第2回風力発電施設から発生する騒音等の評価手法に関する検討会

風力発電施設から発生する騒音等の 評価手法についての考え方

風力発電推進全国市町村連絡協議会（全協）
一般社団法人 日本風力発電協会（JWPA）

環境省請負業務
平成24年度 風力発電施設の騒音・
低周波音に関する検討調査業務
報告書
（平成24年度報告書）
に対する見解等

《振幅変調音 (Swish音)》

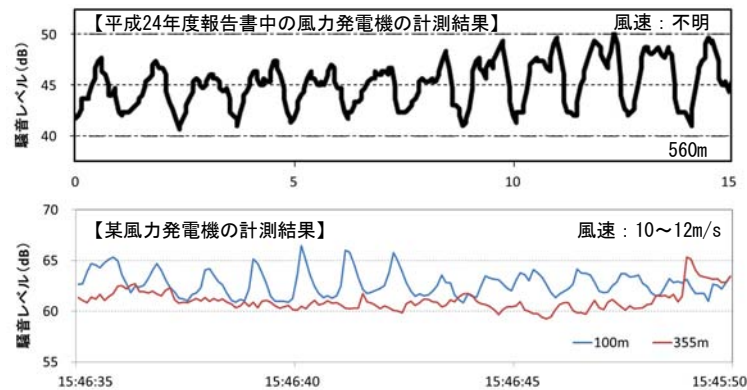
- 暗騒音レベルによっては問題にならない(特定できる事象であり、風速が高くなれば暗騒音は大きくなるのが一般的であるため)。
- 距離が離れると振幅の大きさは小さくなる。
- 海外における騒音に係る基準値に振幅変調音のペナルティを考慮している国はニュージーランド1ヶ国のみ(純音成分・衝撃性を含む6dB(A))。

- 一律にペナルティ5dB(A)を課す根拠が不十分
- 地域の特性を考慮し、風力発電施設毎に予測・評価を実施すべき

1. 暗騒音について

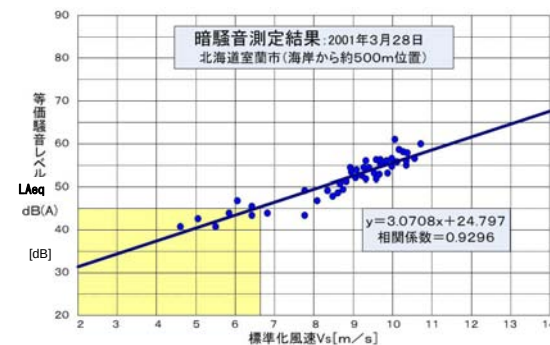
- 風力発電施設が立地する環境では風による暗騒音レベルが高いことが多く、風車は強風によって回転するという、その当然の特性から風車からの騒音が大きいか場合は風による暗騒音も大きい。
- シェルターになっている環境等では騒音等に対する特別な配慮を個別に実施している。

暗騒音を考慮した値を予測・評価するのが合理的且つ一般的

2. 定格出力時の騒音レベル

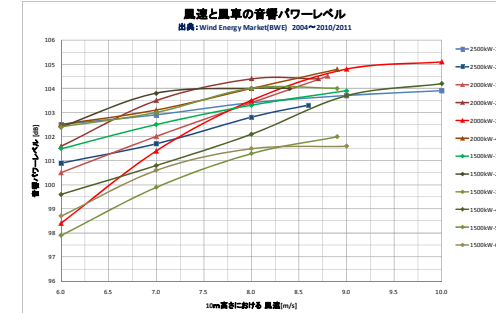
- IEC規格(IEC61400-11)では定格出力時の音響パワーレベルを要求していない。
→ 地上高10mで風速8m/sの時の音響パワーレベル
- 定格出力が得られる状態の風速は一定ではない。
- 定格風速付近では音響特性が大きい上に出現頻度が高くないため、定格風速時の計測は困難。

国際規格との適合性を考慮した評価が必要
(WTO/TBT協定への配慮も必要)
